Modulo per la presentazione delle osservazioni per i piani/programmi/progetti sottoposti a procedimenti di valutazione ambientale di competenza statale

ID: 10831 Impianto agrivoltaico denominato “Pascolo Solare Maccabove” della potenza complessiva di 44.46 MWp, da realizzarsi nel comune di Manciano (GR)

TESTO DELL' OSSERVAZIONE

Figura 1: Inquadramento su Ortofoto

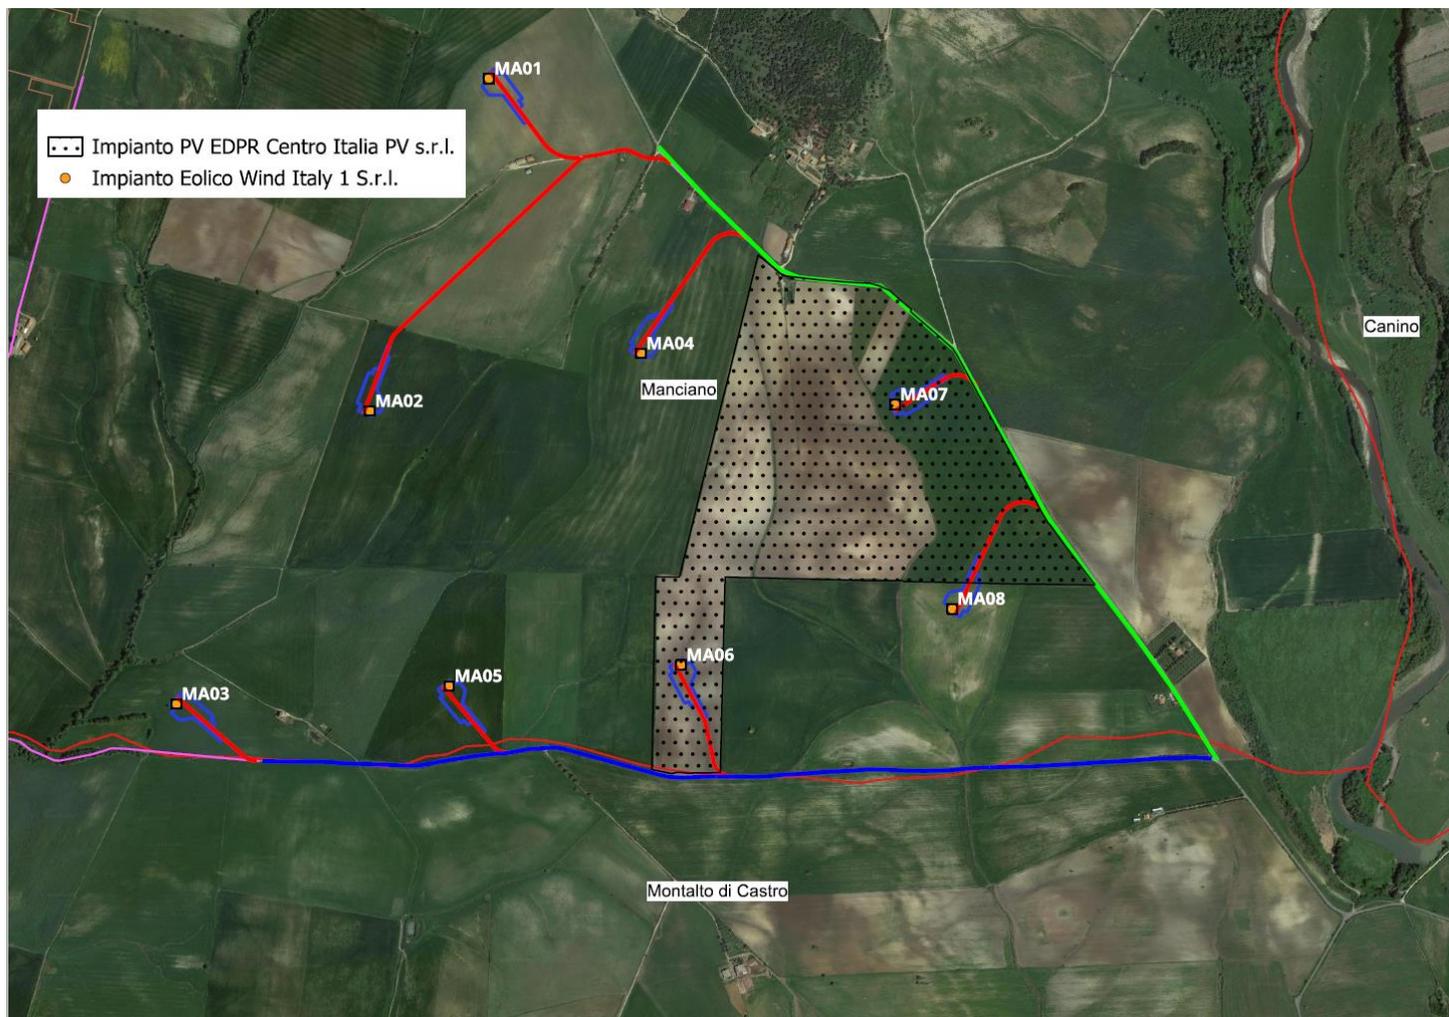
Sulla base della documentazione progettuale resa disponibile sul sito del MASE, l'impianto agrivoltaico Interferente proposto dalla società EDPR, risulta in sovrapposizione con gli aerogeneratori M06 e M07, interferente con la piazzola dell'aerogeneratore M08, con la viabilità di accesso e con il cavidotto dell'impianto eolico proposto dalla società Wind Italy.

Si riporta nell'Allegato 3 alla presente osservazione, l'inquadramento su ortofoto dell'impianto eolico e dell'impianto agrivoltaico interferente in cui si evidenziano le suddette sovrapposizioni e interferenze.

A codesta amministrazione, la rimodulazione dell'impianto agrivoltaico interferente atta ad evitare le interferenze rilevate con il parco eolico proposto dalla scrivente.
